From: Bo Jørgensen <bj@vandcenter.dk>
Sent: 5 July 2021 13:36:19 (UTC +01)
To: Rune Noer Nøttrup <rnn@nordfynskommune.dk>
Subject: SV: Spildevandsstruktur i VCS

Emne: Spildevandsstruktur i VCS

**Nyt forslag til område - tillæg til gennemgang af områder til renseanlæg**

Forhåndsvurdering af nyt forslag til placering – område 5 Slettensvej – Daugstrupgård

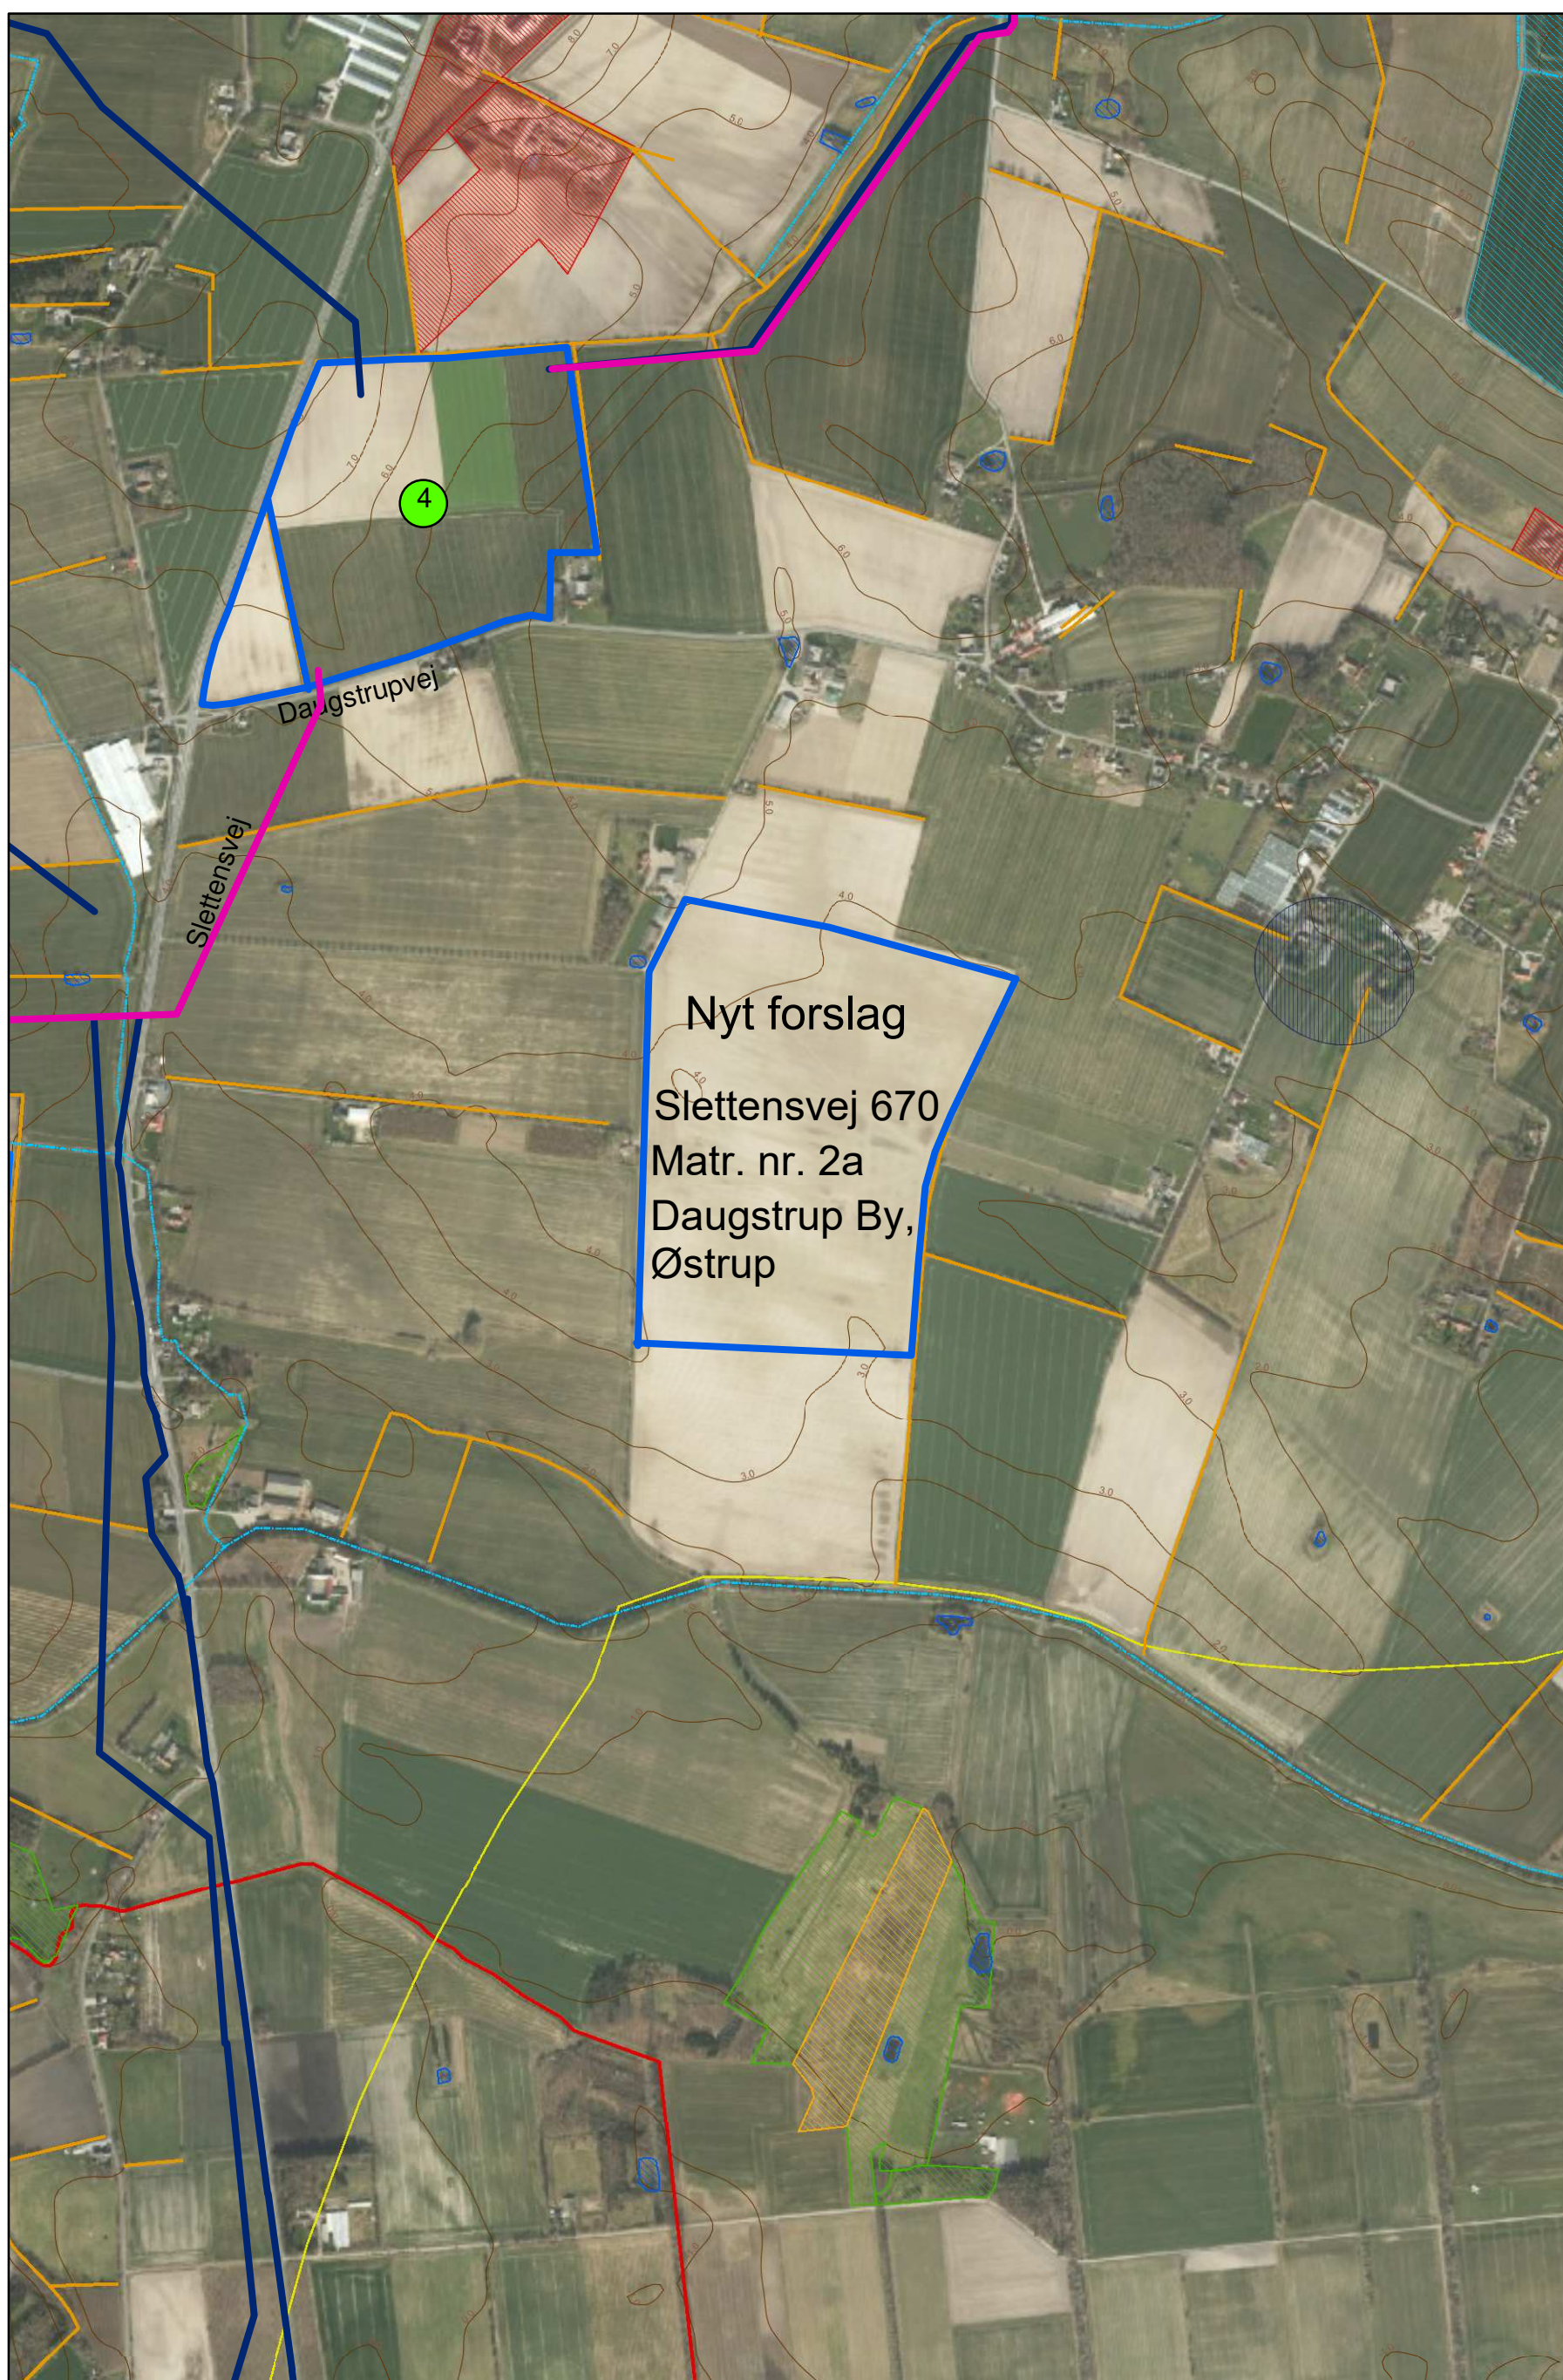
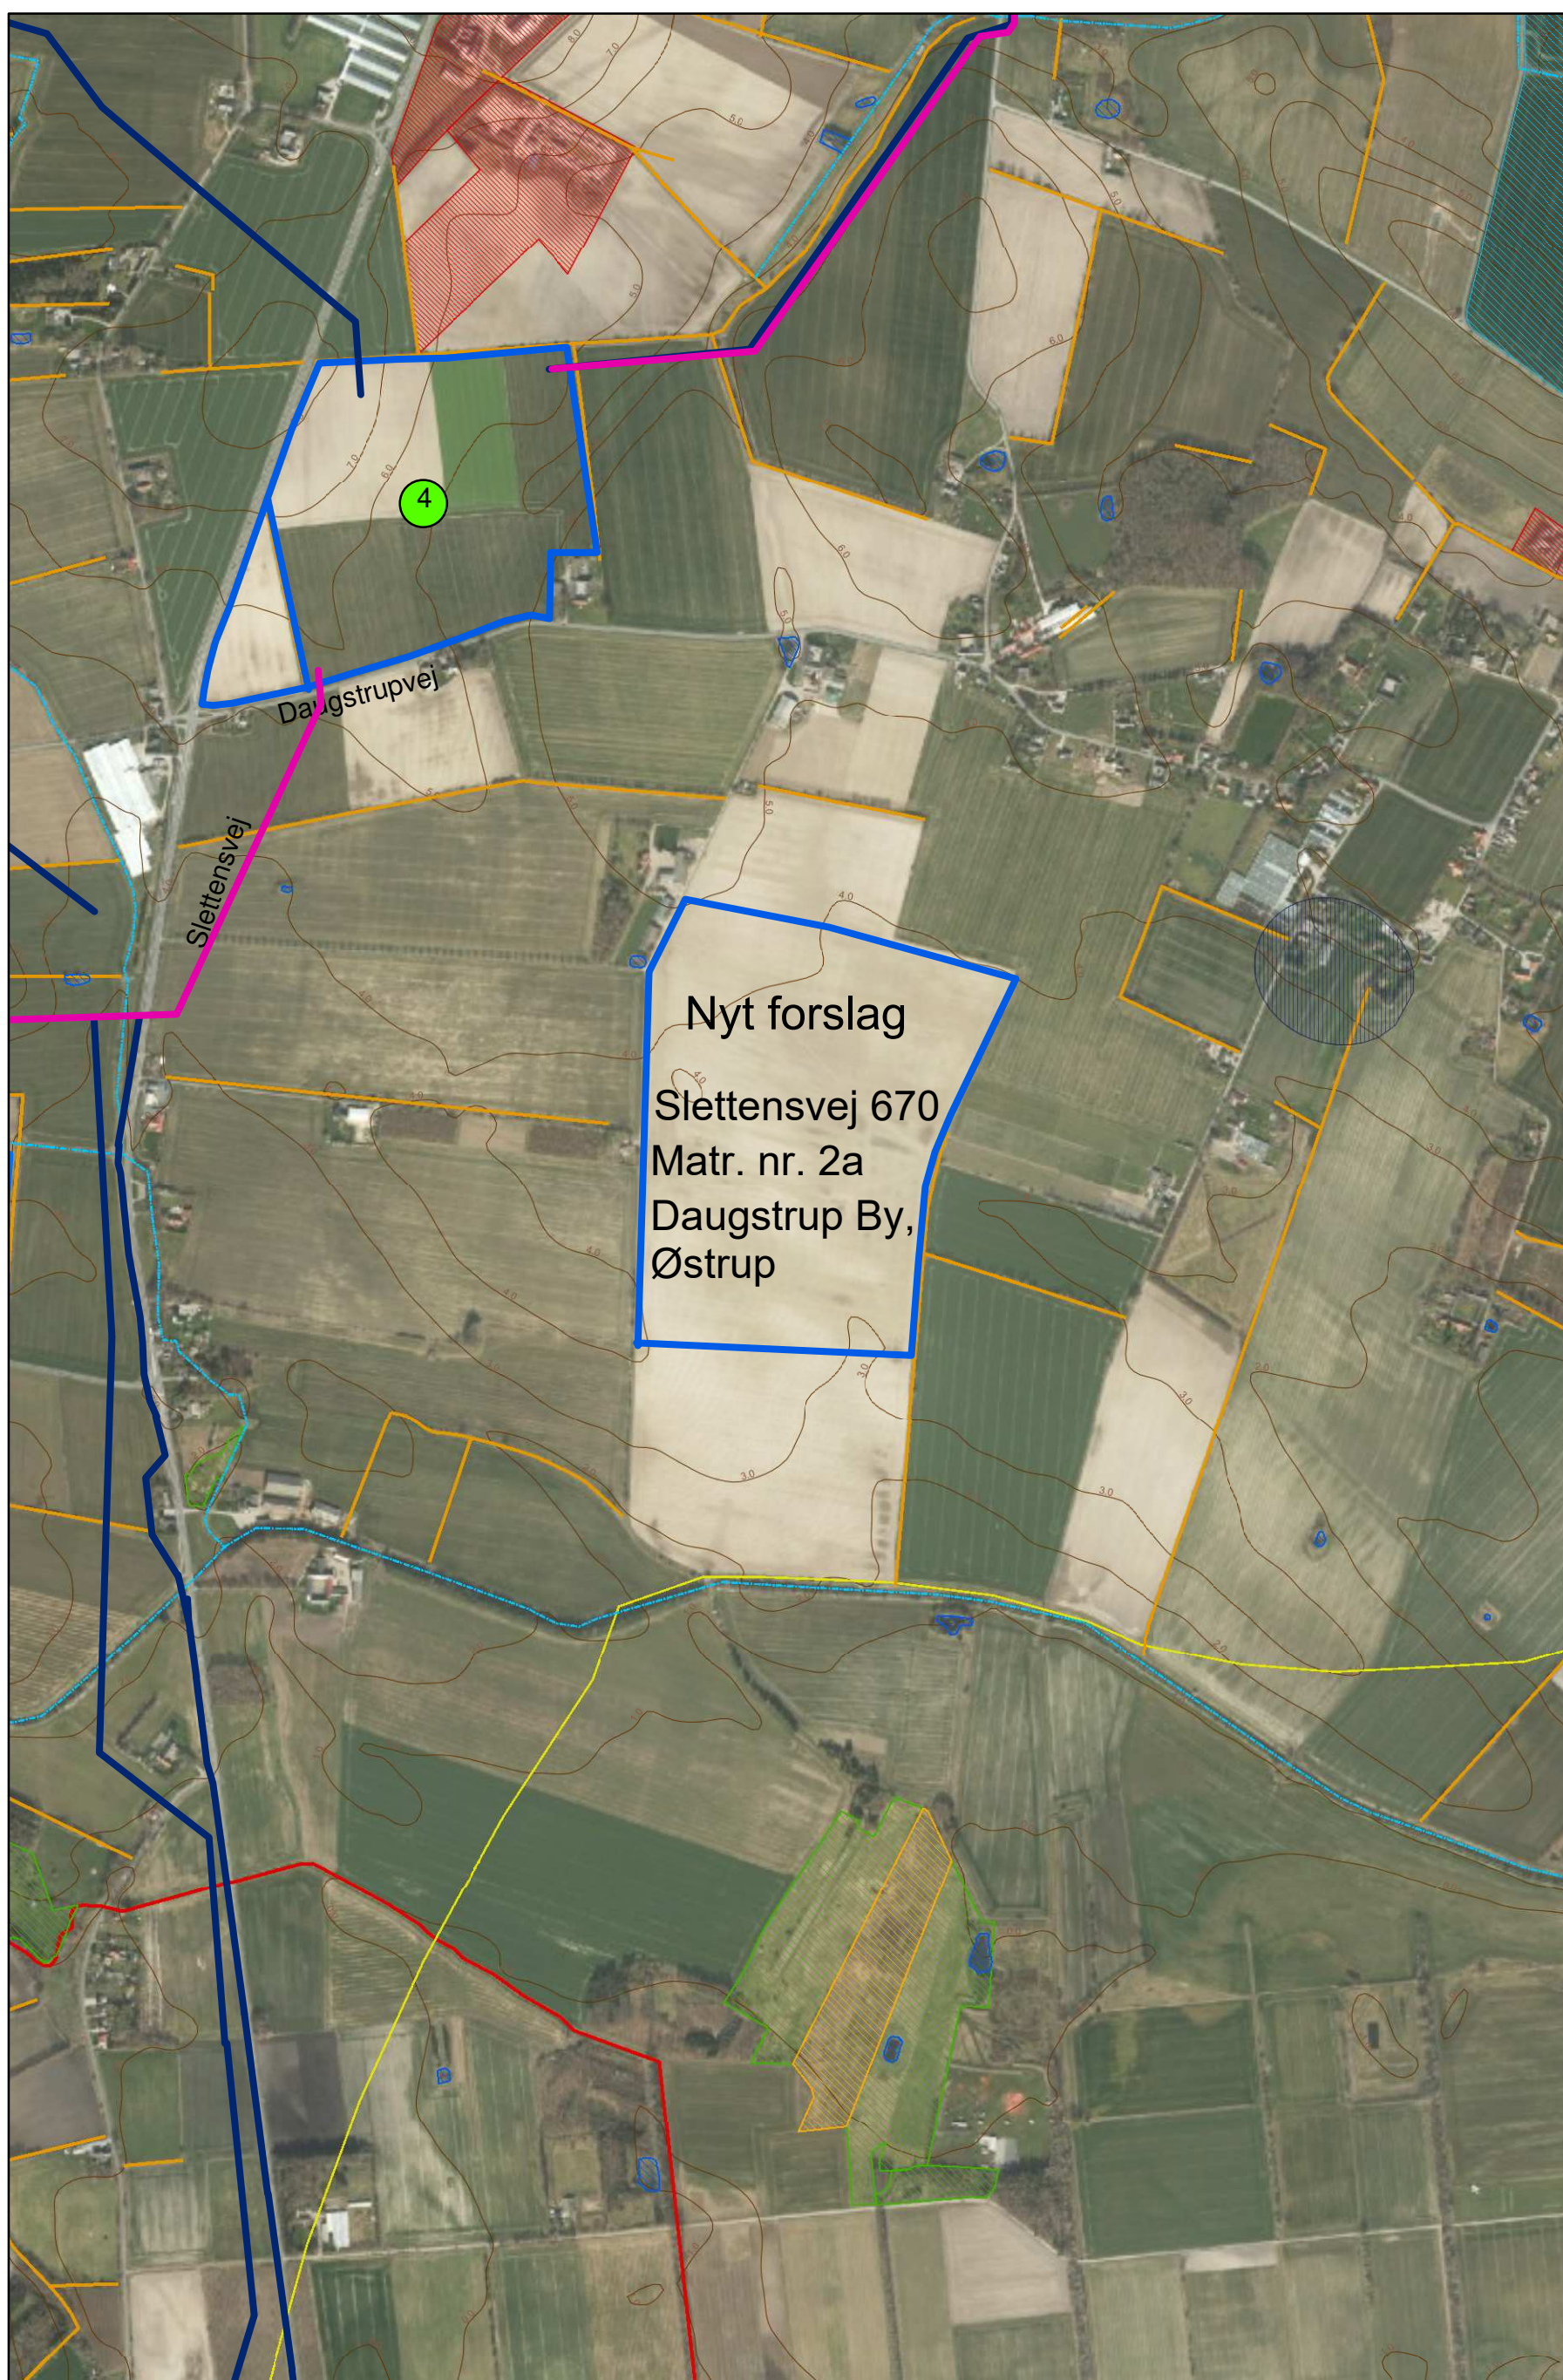
Vi har derfor drøftet og set på alternative arealer. Vi er kommet frem til, at den på vedhæftede kortbilag vist alternative placering, er bedre. Markeringen med nr. 4 på kortet er den tidligere udpegede placering syd for Otterup ved Daugstrupvej. Det er ikke hele det markerede areal der skal anvendes, men ca. 10 ha, som kan placeres inden for arealet. Præcist hvor har vi ikke fastlagt endnu, men af hensyn til afstanden til eksist. bebyggelse på matriklen tænker vi det blive i den sydlige del af arealet.

Det eneste jeg er faldet over er at arealet ligger inden for et "værdifuldt landbrugsområde". Det mener jeg ikke blev tillagt nogen hindring i jeres første gennemgang ud over der blev gjort opmærksom på retningslinjen i kommuneplanen om at der skal økonomisere med jordbrugsarealer og der nøje skal undersøges alternativer. Der ud over er der en lille udfordring med en adgangsvej til arealet. Vi tænker det enten kan være en ny selvstændig adgangsvej til anlægget fra Daugstrupvej eller via eksist. vej (privat) ved Daugstrupvej 17. På kommuneplankortet er der vist en stiplede linje over arealet. Det kan jeg ikke rigtig finde noget på, men det er måske et mindre rørlagt vandløb.
